地震発生からブラックアウトに至るまでの 事象について（前回指摘事項等）

2018年10月9日

第1回検証委員会において、地震発生からブラックアウトまでの事象について概ね明らかとなった。当資料では前回継続検討としていた事象や、ご意見のあった事象等について調査を行い、以下のとおり調査結果をまとめた。

2. ガバナフリー量・AFC量の推移について＜GF運転火力の状況＞

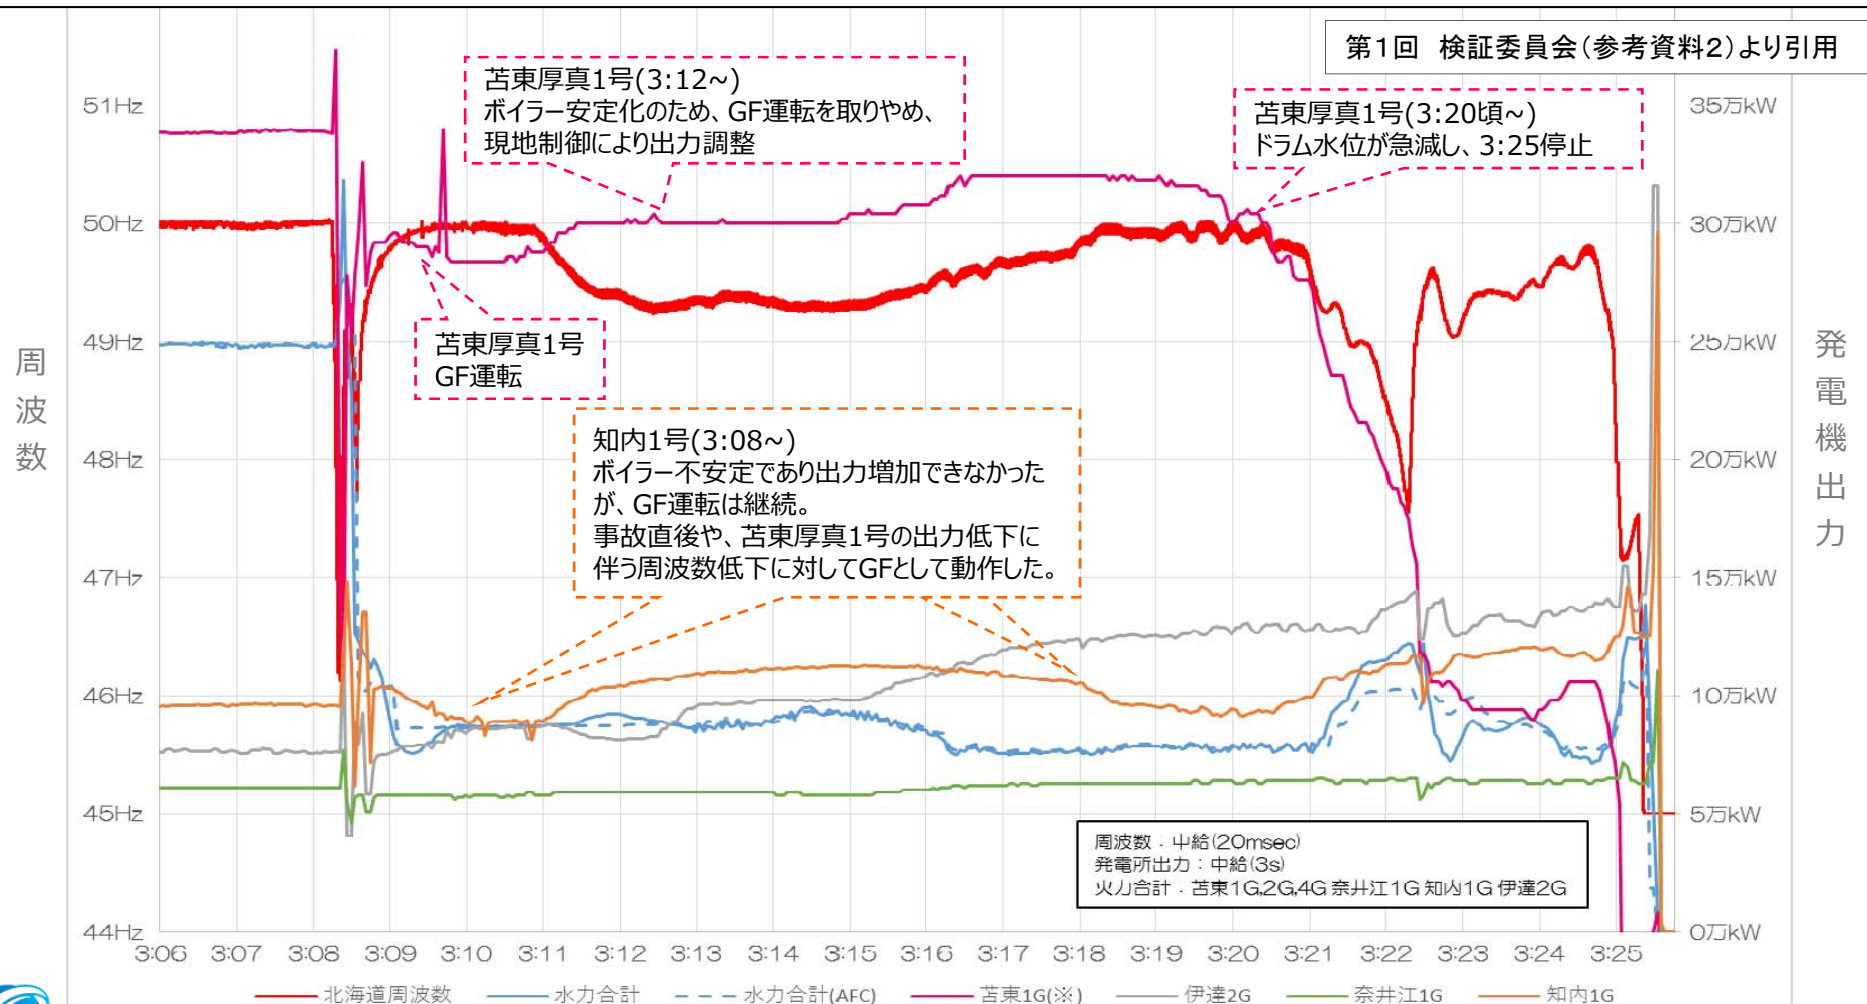
- GF運転の発電機出力について、
 - ・ 苫東1号は出力が急変してボイラーが不安定であったことから、3:12からGF運転を取りやめた。
 - ・ 知内1号はボイラー不安定であり出力増加はできなかったが、出力維持でGF運転を継続した。
- その結果、知内1Gは概ね周波数の変化に応じて動作(GFとして動作)したと考えられる。

2. ガバナフリー量・AFC量の推移について<その他火力の状況>

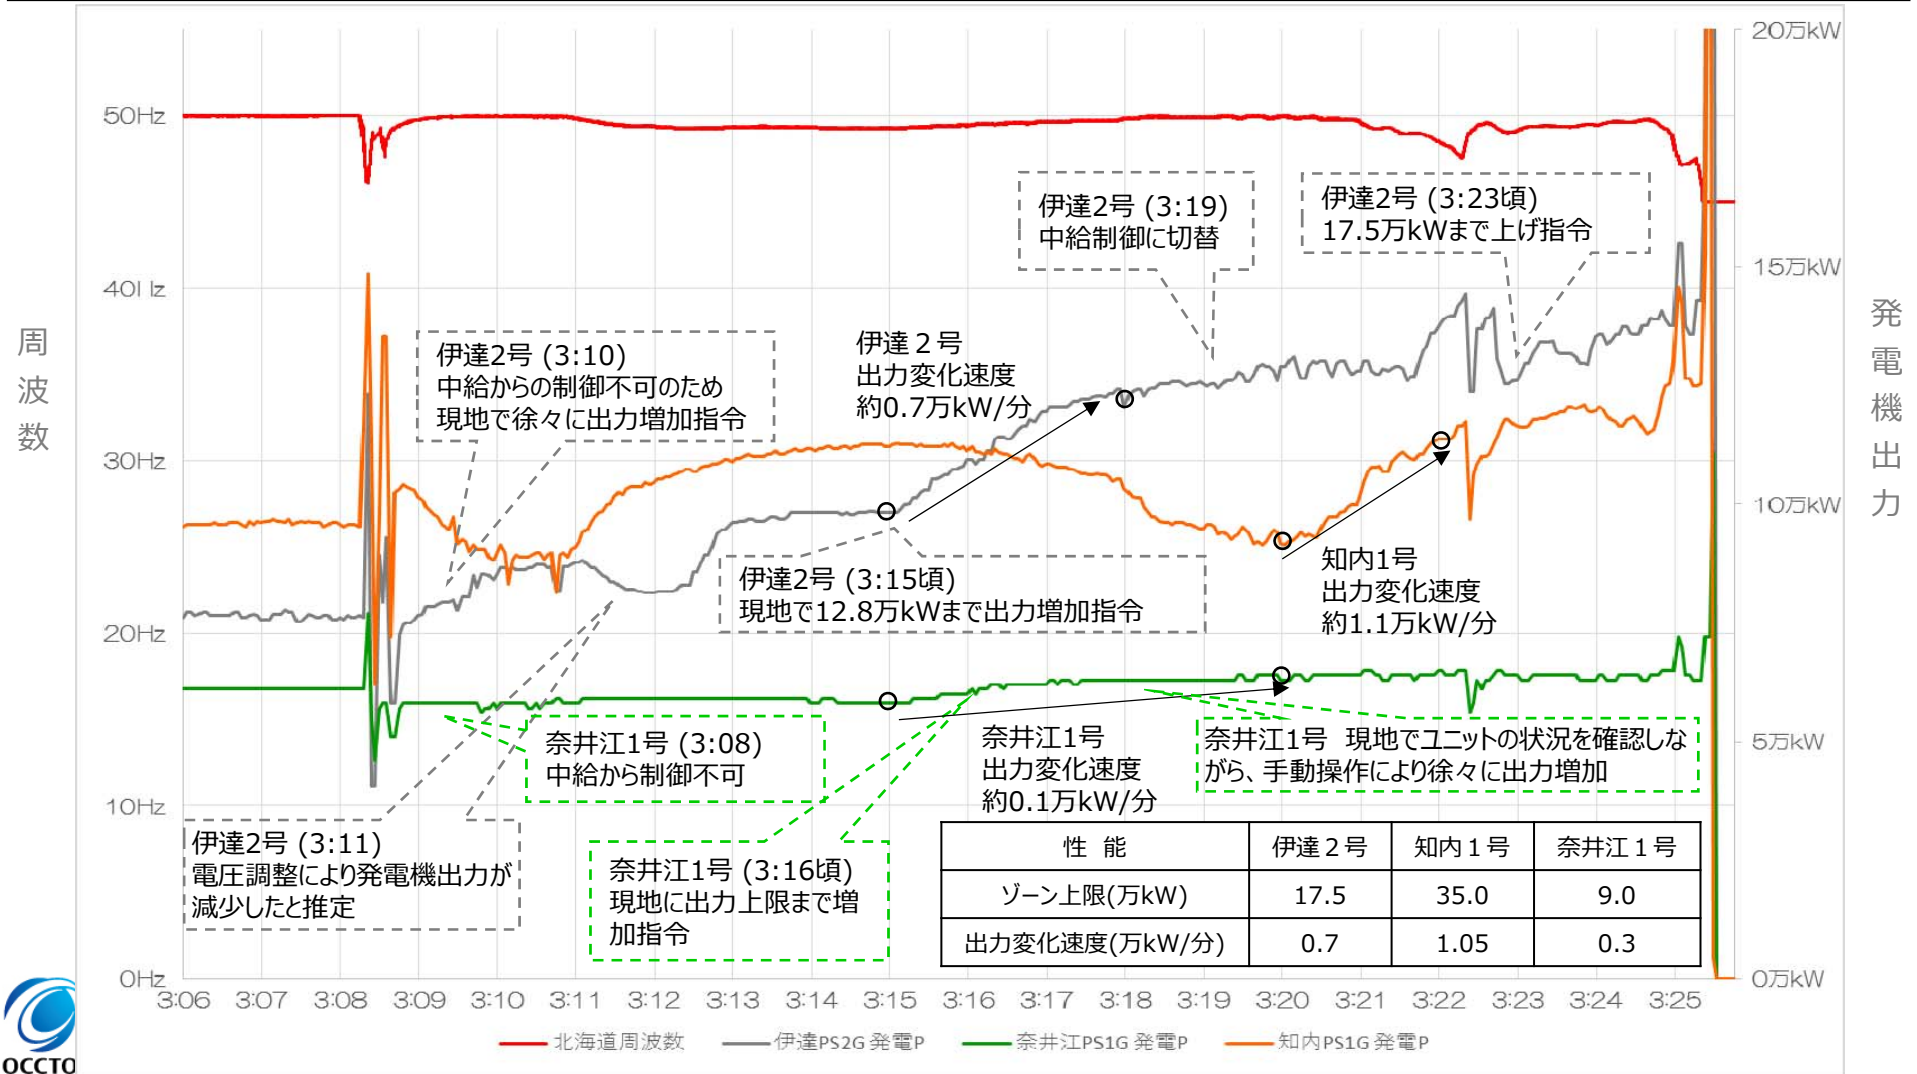
- 地震発生後のガバナフリー運転以外の火力の状況は以下のとおり。
- 伊達2号は、中給と現地で状況を確認しながら、順次、出力増加させた。
- 奈井江1号は、中給からの制御ができなかったため、現地に上げ指令を行い、現地でユニットの状況を確認しながら、手動操作により徐々に出力を増加させたため、出力変化速度が遅くなった。

2. ガバナフリー量・AFC量の推移について＜水力の状況＞

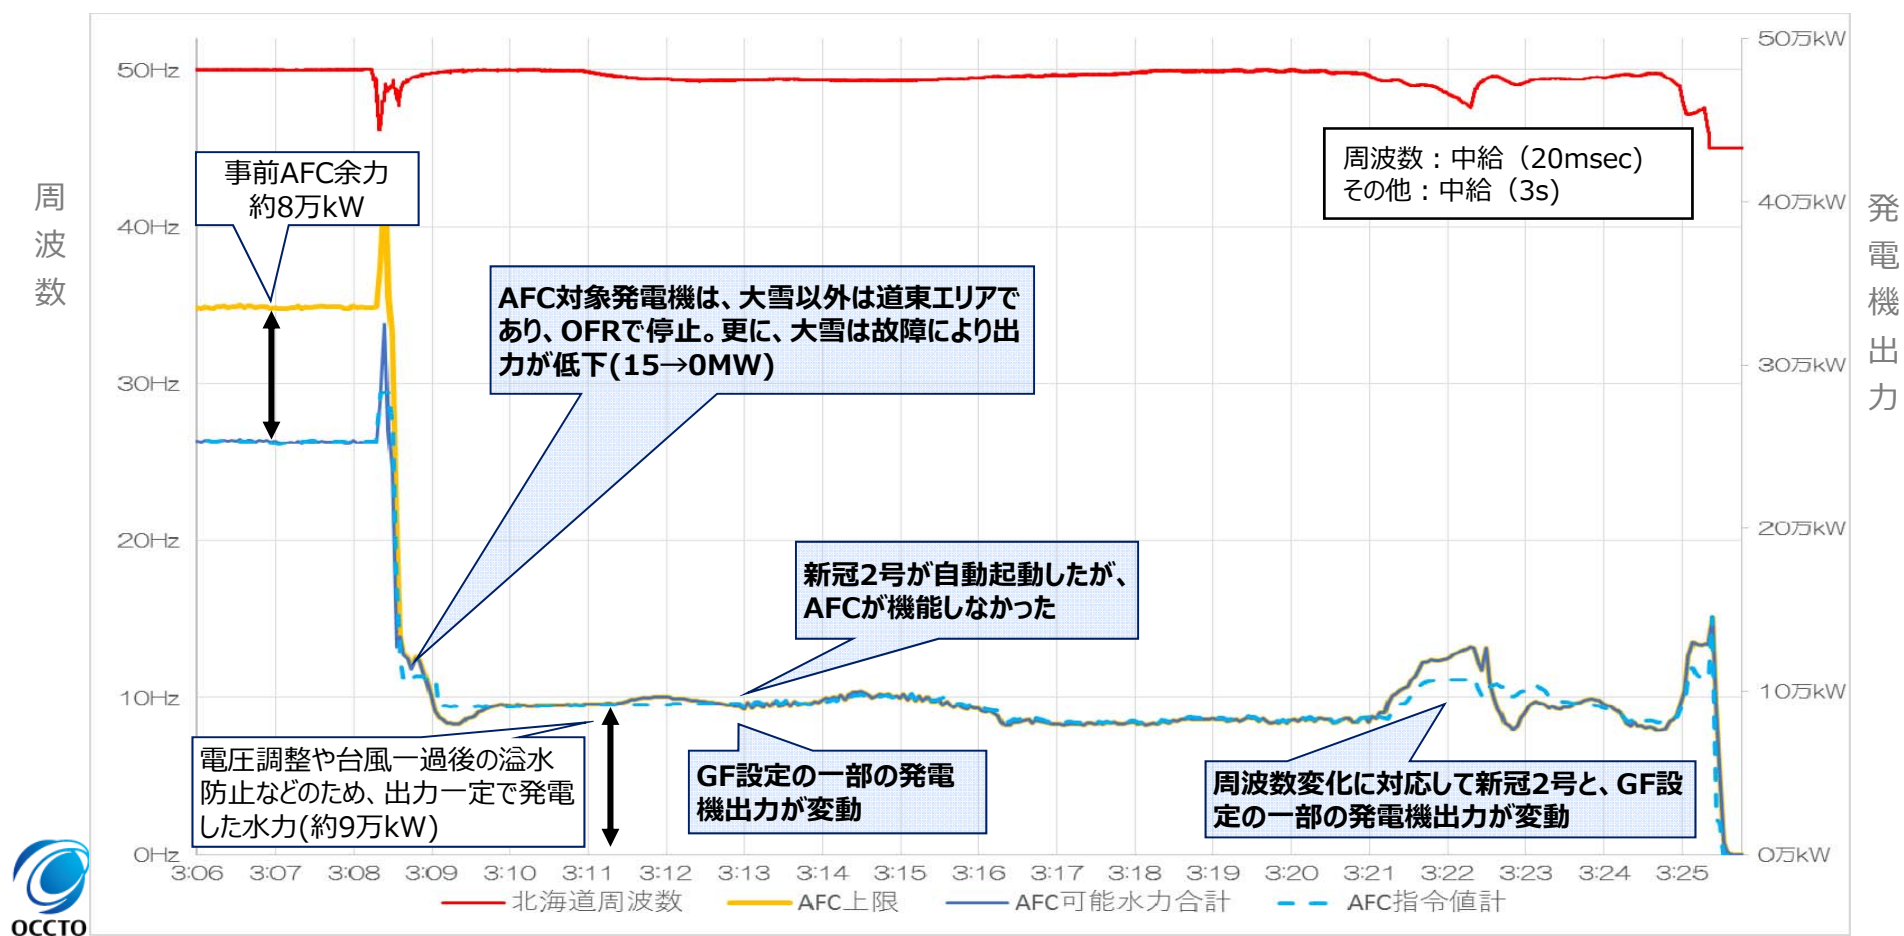
- 地震発生後のAFC対象水力の動きは以下のとおりで、すみやかな増出力が行えなかった。
- 事前に確保していたAFC量(8万kW)は、地震後には「ゼロ」になった。
- 周波数低下に伴い、バランス停止中を含む稼働可能な水力に対して、中給から各系統制御所に自動的に「49.5Hz以下で増発、49.0Hz以下で起動」の自主操作指令が出ていたが、周波数が回復すると、自動的に指令が解除された。
- 新冠2号は自動起動したが、道東エリアの停電の影響で必要な情報が欠落したため、AFCが機能しなかった。

<代表例：狩勝幹線 2 L 1 相地絡事故>

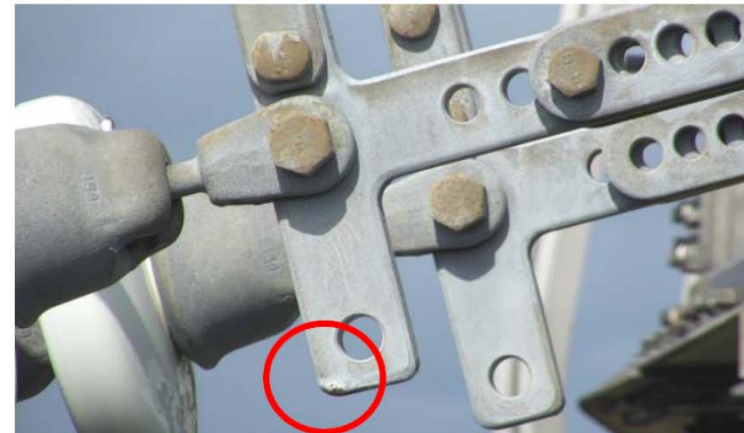
- 巡視の結果、全ての回線においてアーク痕が確認されており、その原因はジャンパー線と架線金物の接近による地絡事故と考えられる。

【事故箇所】No.29鉄塔 青相（上線） ジャンパー線と架線金物にアーク痕あり

苫東脱落～道東エリア単独（3:08～3:09）

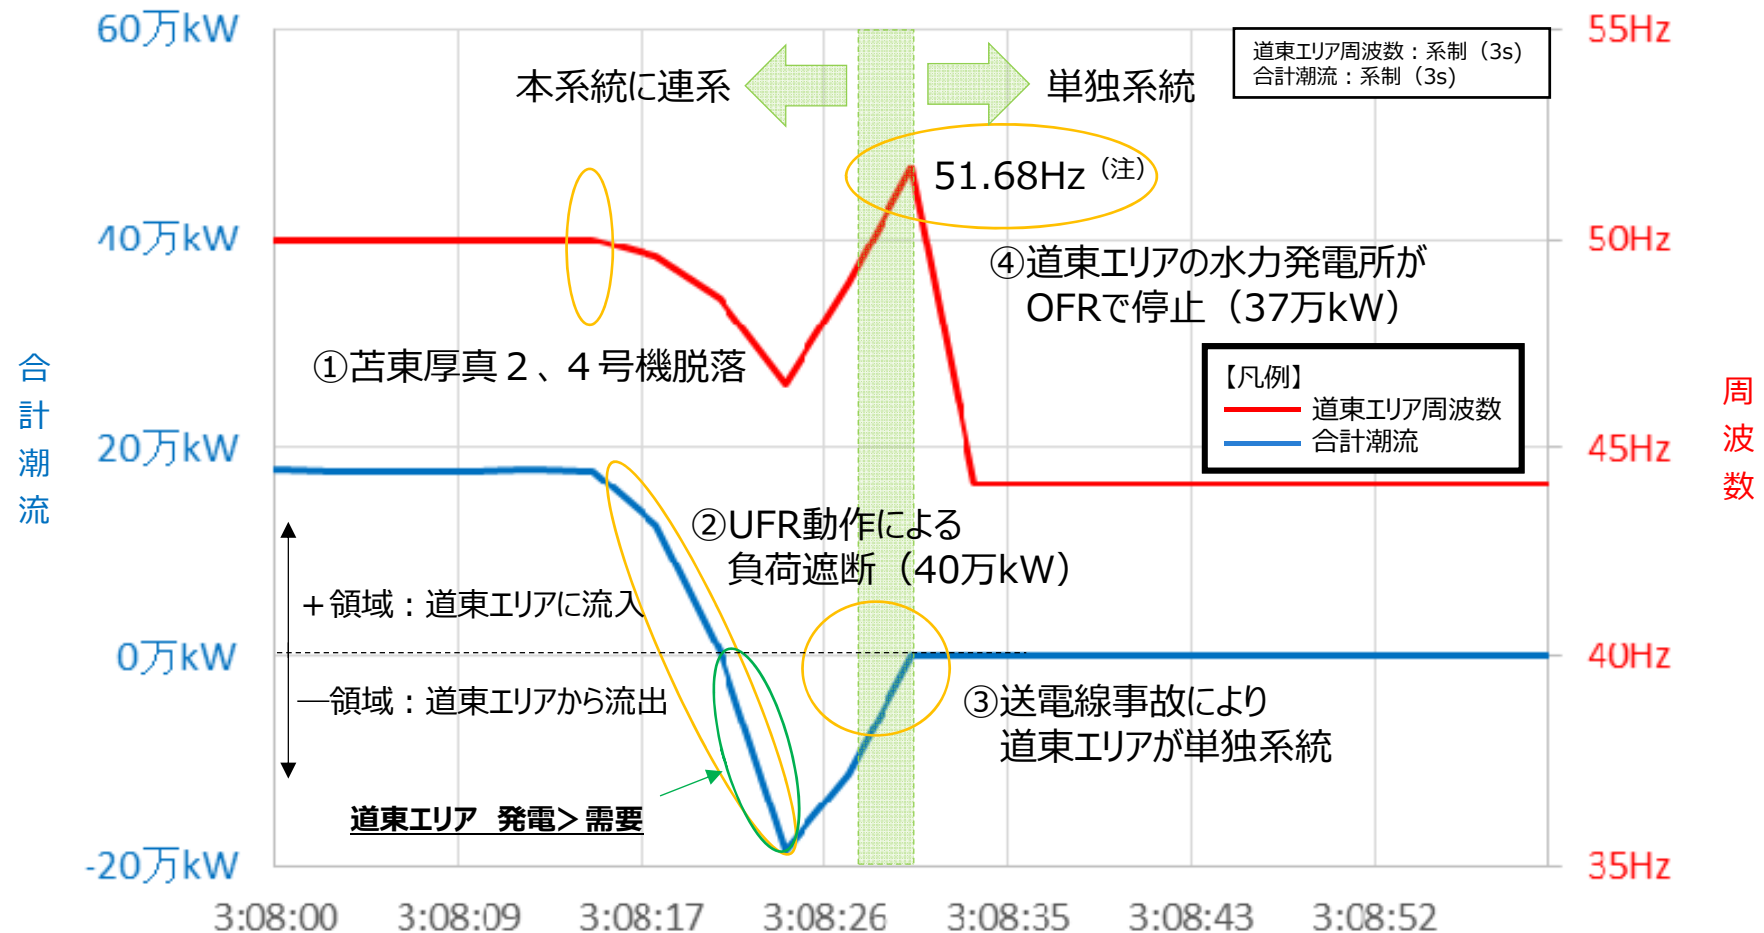
(注) 測定値は51.68Hzであるが、測定が3秒間隔であること、及び水力発電所のOFR（動作値：52.0Hz 0.5秒）が動作していることから、少なくとも0.5秒以上は52.0Hz以上であったと推定。
ただし、OFRの動作値が52.0Hz 2.0秒の水力発電所は停止していない。
(次シート参照)

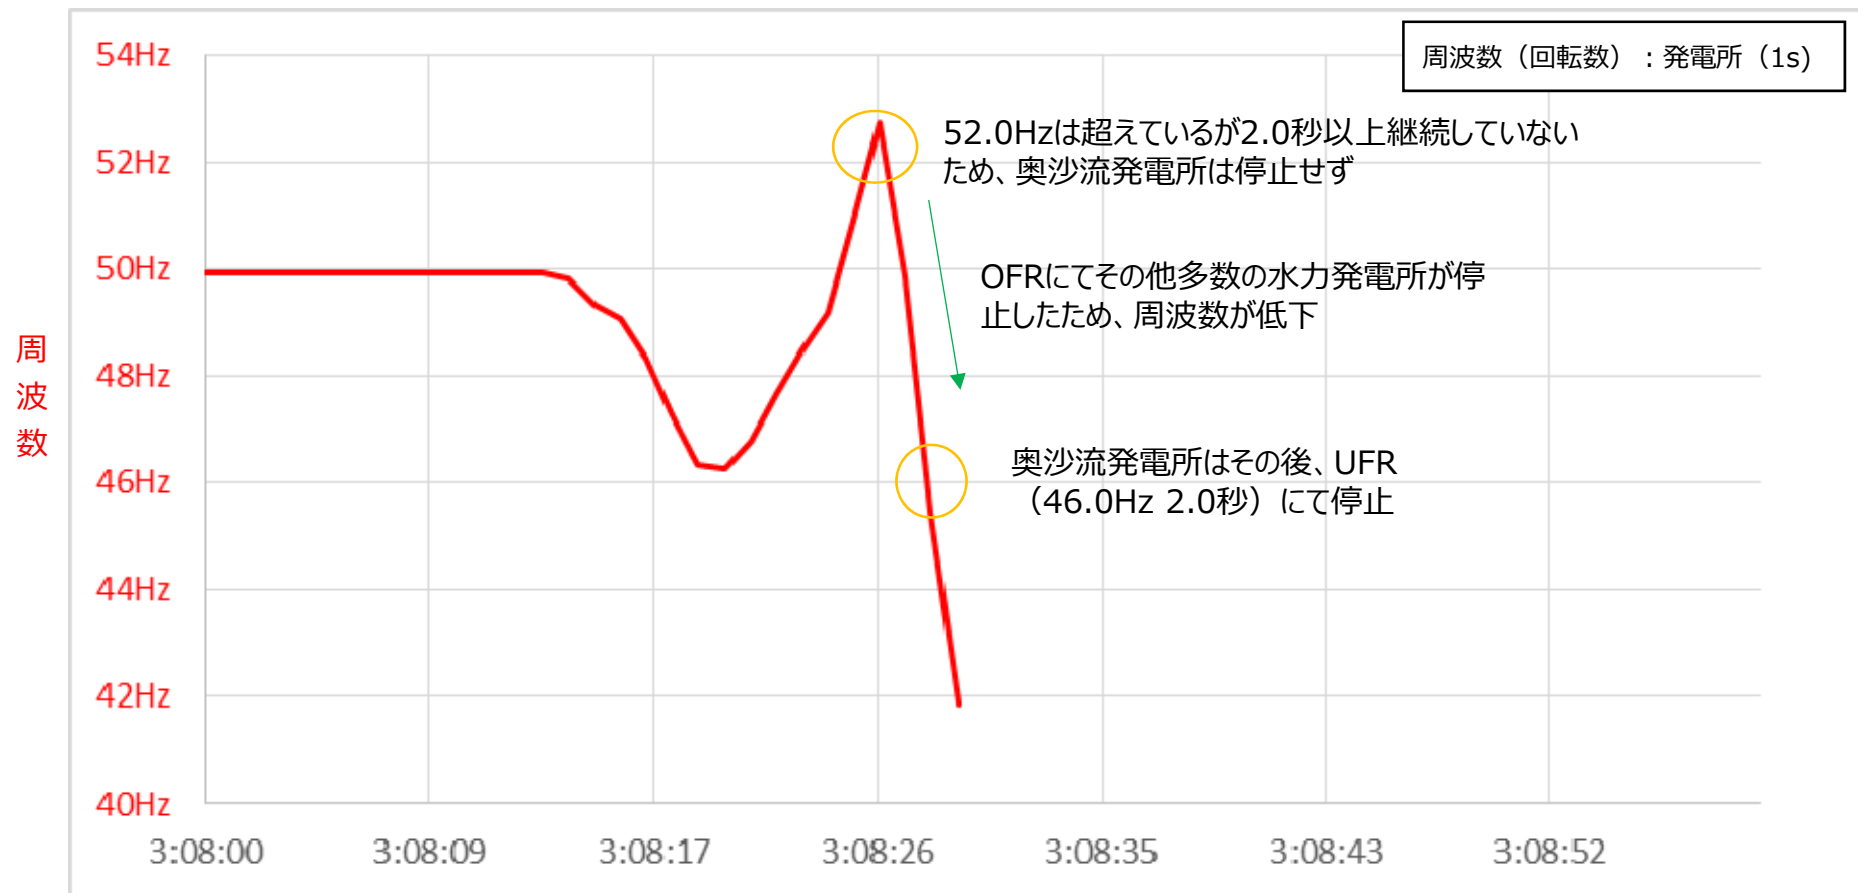
OFRが動作していない水力発電所（奥沙流発電所）における周波数（発電機の回転数を周波数換算した値）により、52.0Hzは超えていると推定される。

4. 系統電圧の推移について（発電所電圧の状況）

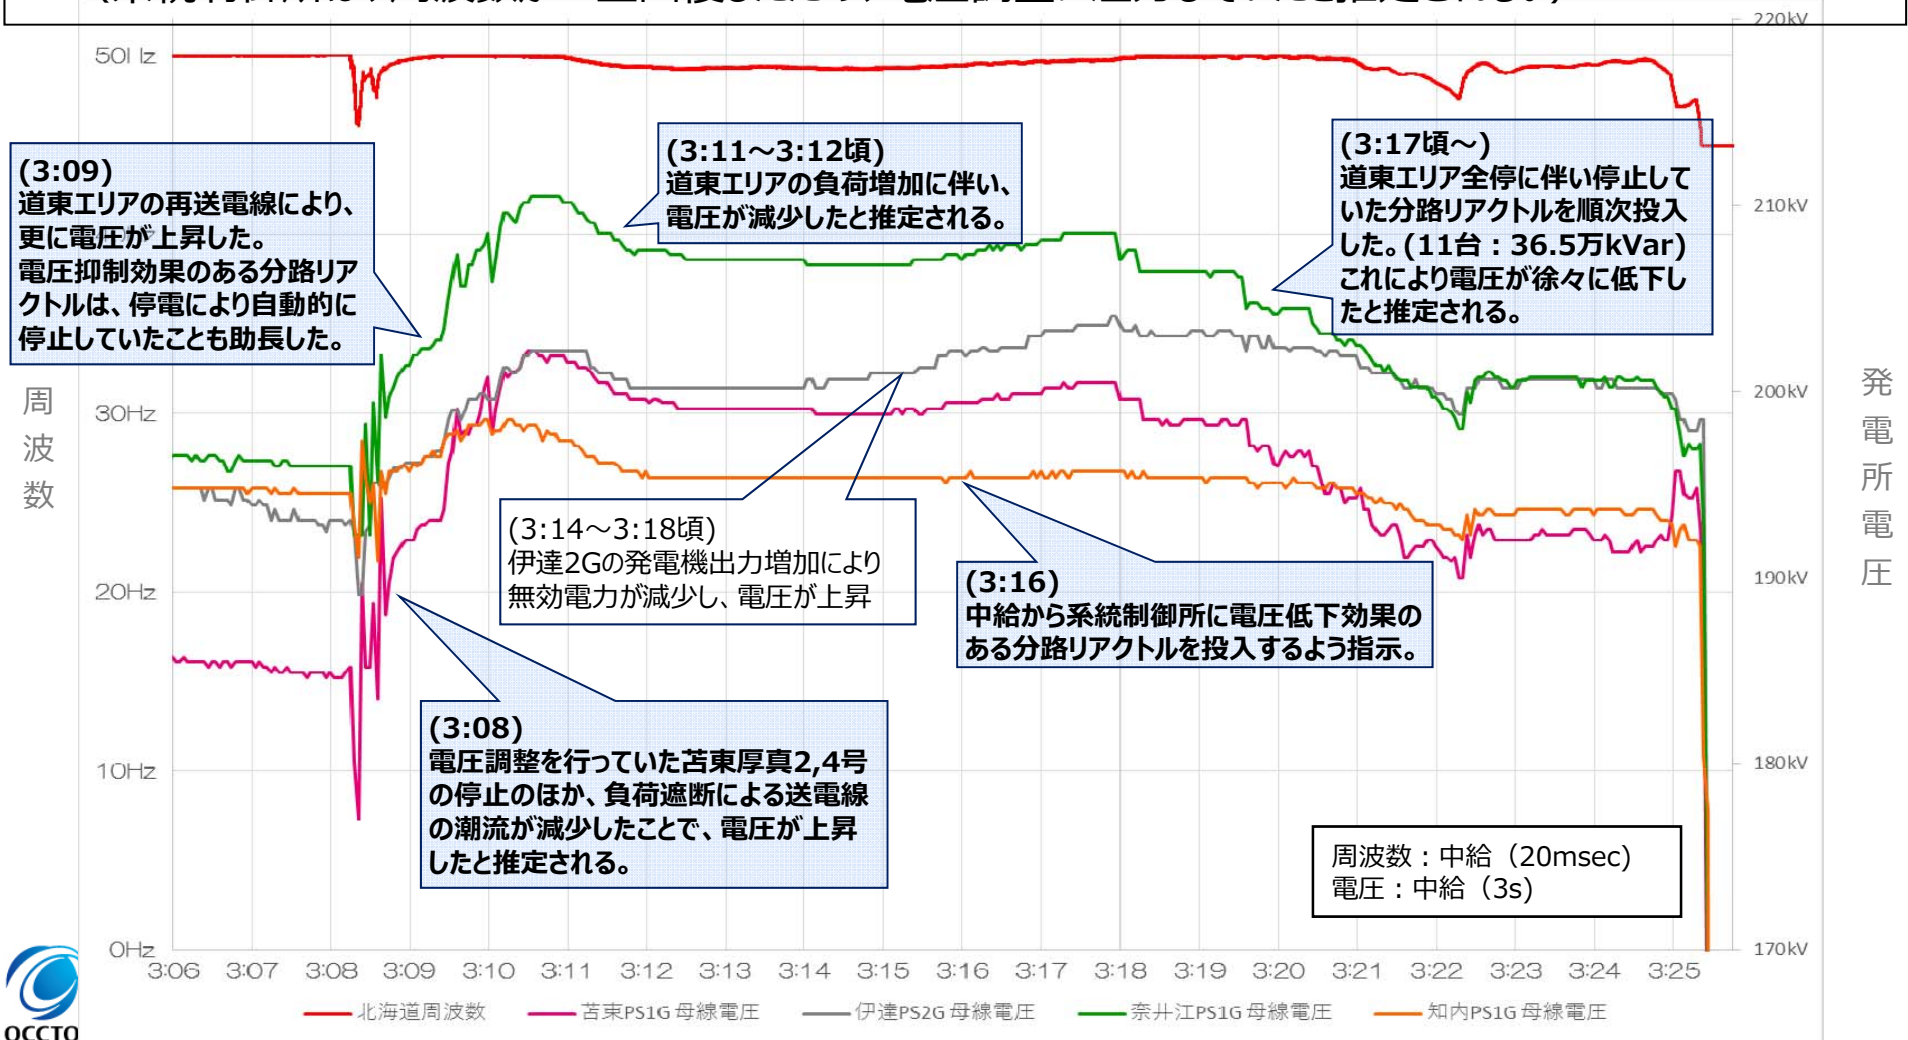
- 地震発生後の各発電所の電圧は以下のとおり。
- 電圧調整を行っていた苫東厚真の発電機の停止のほか、負荷遮断や道東エリアの再送電（道東エリアの停電に伴い電圧抑制効果のある分路リアクトルが自動停止していた）等により電圧が上昇したと推定される。
- 系統制御所からの分路リアクトル再投入などにより、電圧が徐々に低下したと推定される。
（系統制御所は、周波数が一旦回復したため、電圧調整に注力していたと推定される。）
